ΣΥΜΒΟΥΛΙΟ ΔΗΜΟΤΙΚΗΣ ΚΟΙΝΟΤΗΤΑΣ ΚΑΛΑΜΑΤΑΣ**ΑΠΟΣΠΑΣΜΑ ΠΡΑΚΤΙΚΟΥ****ΣΥΝΕΔΡΙΑΣΗΣ 14/2024****ΑΠΟΦΑΣΗ 47/2024**

Έγκριση υποβιβασμού κρασπέδου επί της οδού Αναγνωσταρά, στο Ο.Τ. 239 του πολεοδομικού σχεδίου Καλαμάτας.

ΘΕΜΑ: Έγκριση υποβιβασμού κρασπέδου στην οδό Αναγνωσταρά, στο Ο.Τ. 239 του πολεοδομικού σχεδίου Καλαμάτας.

Το συνημμένο στην παραπάνω εισήγηση Σχέδιο «Κάτοψη υπογείου» έχει αναλυτικά ως εξής:

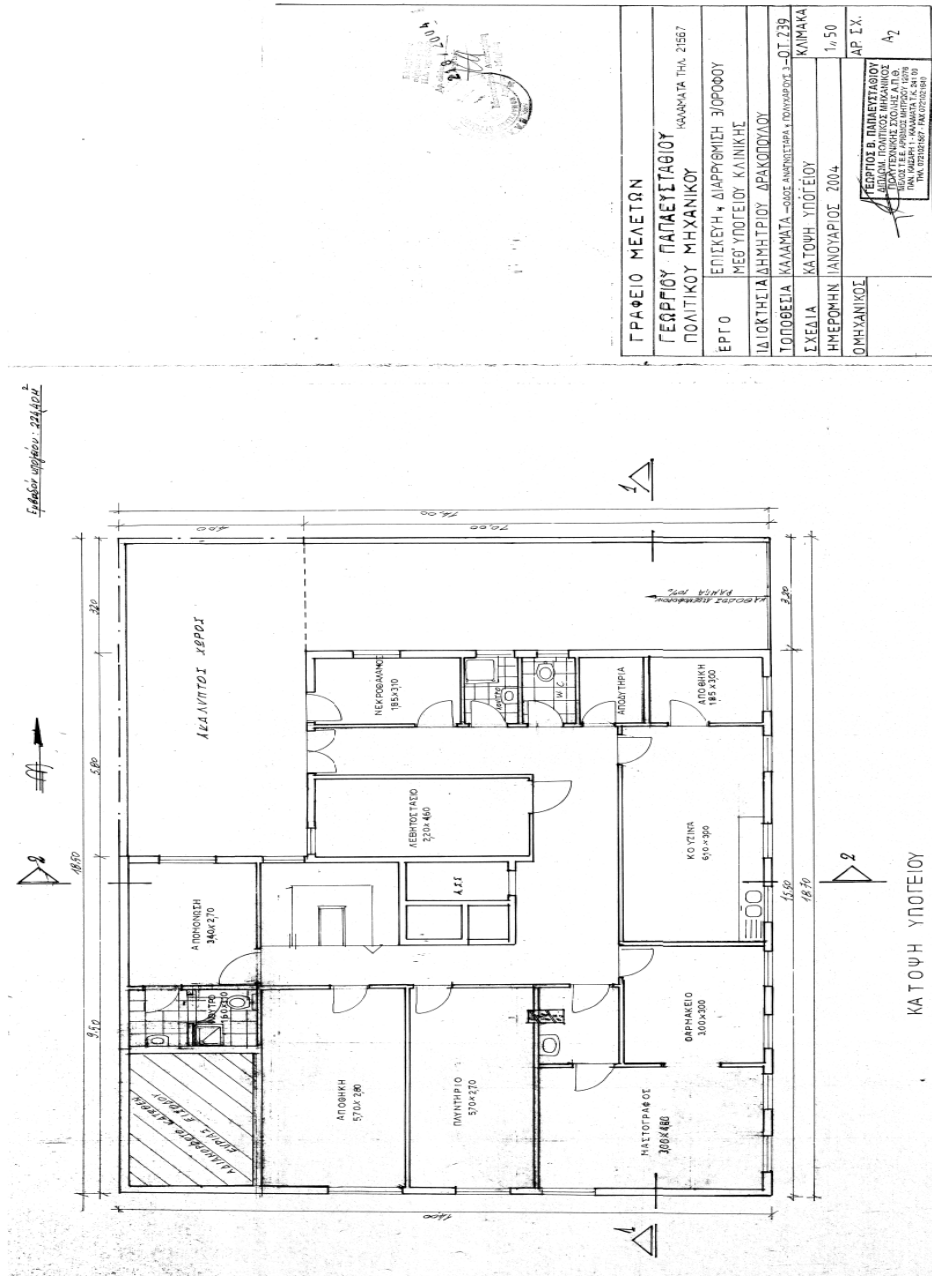
Από τον έλεγχο των συνημμένων αδειών και του σχεδίου με θέμα «Κάτοψη Υπογείου», προκύπτει ότι το κτίριο διαθέτει μια υπόγεια θέση στάθμευσης επί της οδού Αναγνωσταρά.

1. Την απαγόρευση της στάθμευσης μπροστά από την είσοδο – έξοδο του κτιρίου, επί της οδού Αναγνωσταρά, ώστε όχημα να μπορεί να εισέρχεται και να εξέρχεται σε υπόγεια θέση στάθμευσης, όπως φαίνεται στο συνημμένο σχέδιο.

2. Την τοποθέτηση της κατάλληλης οριζόντιας και κατακόρυφης σήμανσης (διαγράμμιση και πινακίδες).

1. Την απαγόρευση της στάθμευσης μπροστά από την είσοδο – έξοδο του κτιρίου, στην οδό Αναγνωσταρά, ώστε όχημα να μπορεί να εισέρχεται και να εξέρχεται σε υπόγεια θέση στάθμευσης, όπως φαίνεται στο συνημμένο σχέδιο.
2. Την τοποθέτηση της κατάλληλης οριζόντιας και κατακόρυφης σήμανσης (διαγράμμιση και πινακίδες).
